PREVOST

Feuille d'instructions

FI-11902

REPLACEMENT DU VECR #563360 PAR LE VECR #563556

Identification des connecteurs

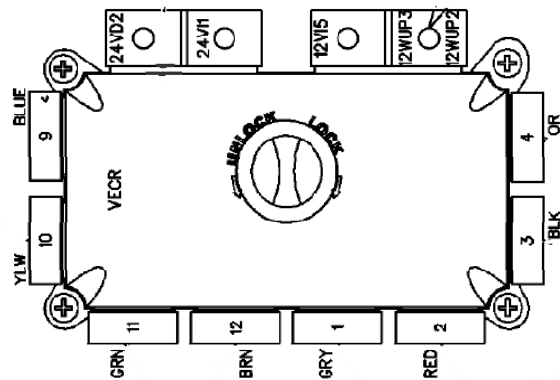
1. Localiser le module VECR dans le compartiment principal d'alimentation.

2. Placer l'interrupteur principal d'alimentation à la position OFF.
3. Débrancher tous les connecteurs du module VECR.
4. Retirer le module VECR existant.
5. Installer le nouveau module #563556

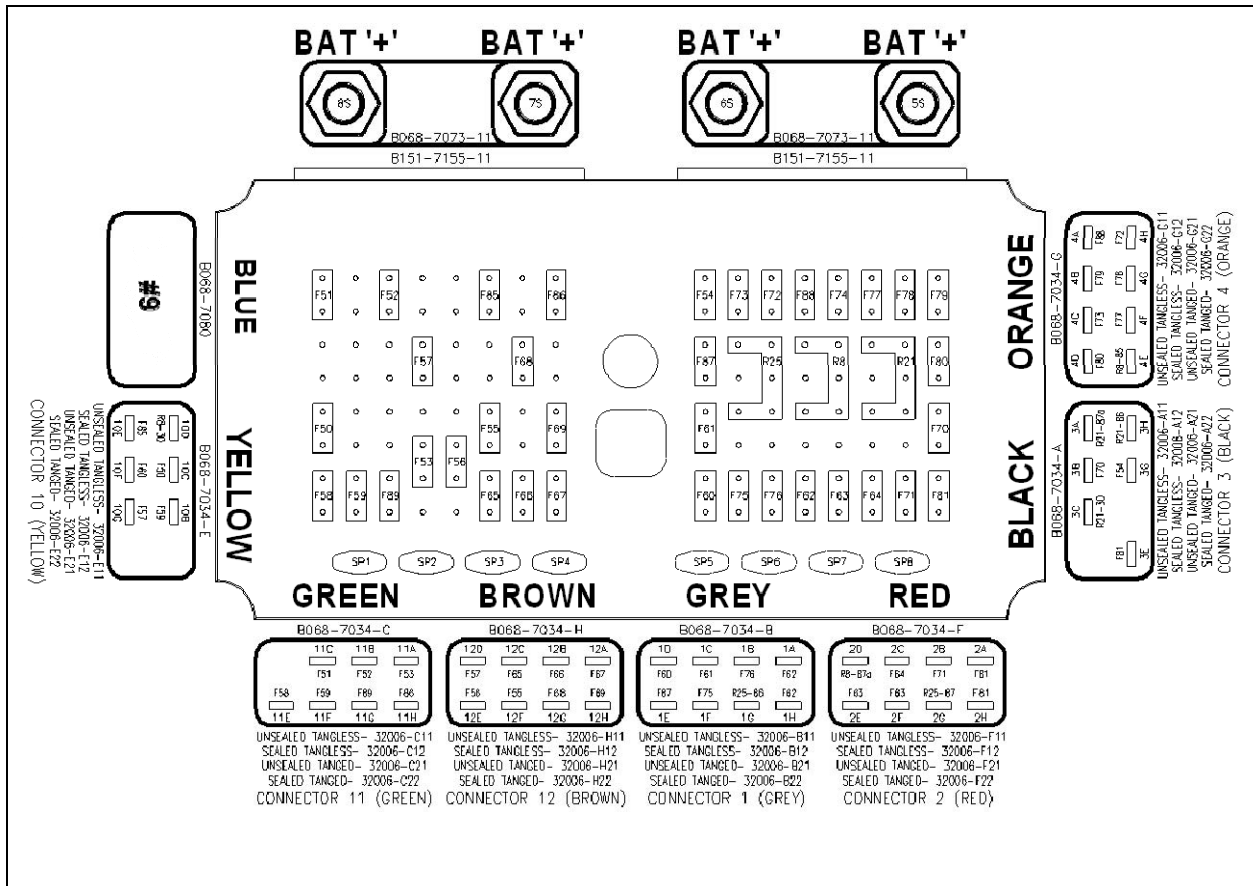
6. Réacheminer les circuits suivants:

<u>Circuit</u>	<u>du connecteur</u>	<u>au connecteur</u>
38AA	VECR 11F	VECR 10D
24VD6	VECR 11C	VECR 9H
24VD7	VECR 11H	VECR 11A
241	VECR 4B	VECR 4A
953	VECR 10D	VECR 9A

7. Retirer le raccord du connecteur en désengageant le verrou. Tirer doucement sur le fil pour extraire le raccord.

8. Rebrancher les connecteurs selon le code de couleur.
